מרכז טכנולוגי חדש

מורדי הגטאות אשדוד רובע ב

מבדקי בטיחות מנהל חינוך

סיכום מבדק שנתי

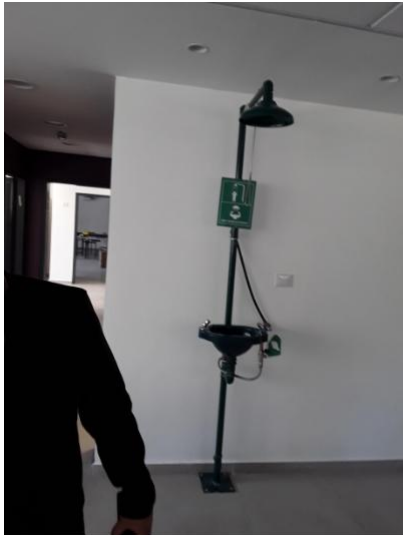
אין אישור למנדף	מעבדה לביו טכנולוגיה	1	החלון המתרום יובטח מפני נפילה מקרית. נורת סימון אדומה תצביע על מצבו התפעולי של המתקן.	מנדף	12.1 1	20/3/2024 12:22
	חוסר במערכת ניקוז עבור המקלחת ומשטפות העיניים	מעבדה ביו טכנולוגיה	1	בקרבת פתח היציאה מהמעבדות לכימיה ומהמעבדות לביולוגיה, שבהן מרבית להשתמש	מקלחת חירום	12.1 5	20/3/2024 12:24

בכימיקלים,
תמצא מקלחת-
חירום תקנית.

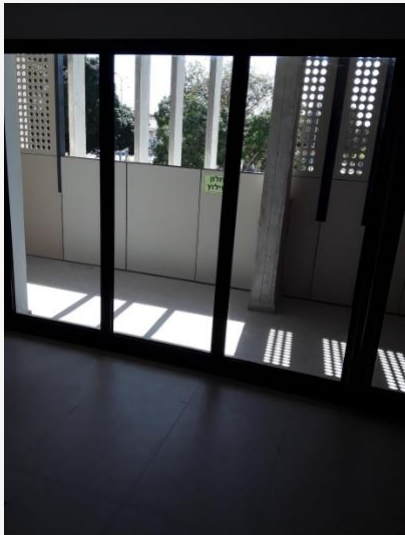
חדר איחסון חומס
דלת נפתחת כלפי
פנים ועשויה מעץ

1 דלתות הנפתחות
כלפי פרוזדורים
וצירי תנועה
אחרים, לרבות
דלתות חדרי
הכיתות, חדרי
המעבדות
והמלאכה,
הספרייה וכו', לא
תבלוטנה בעת
הפתיחה לתוך
תחום צירי
התנועה. עליהן
להיפתח בזווית
של 180 או 90
מעלות לפחות,
במקרה שהאגף
הנפתח נצמד אל
קיר פינתי.

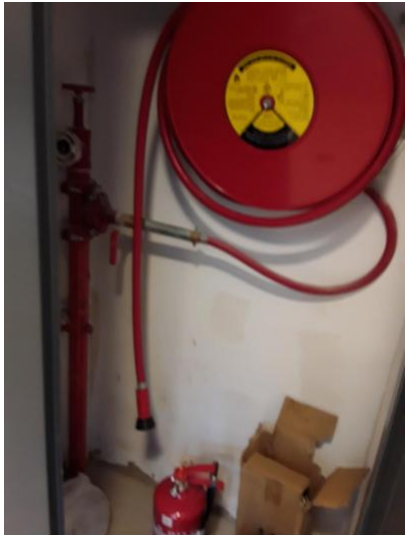
מתג תאורה נמצא
פנימי בתוך
המחסן + מזגן

1 כל אביזרי החשמל
יהיו שלמים
ומקובעים
למקומם.
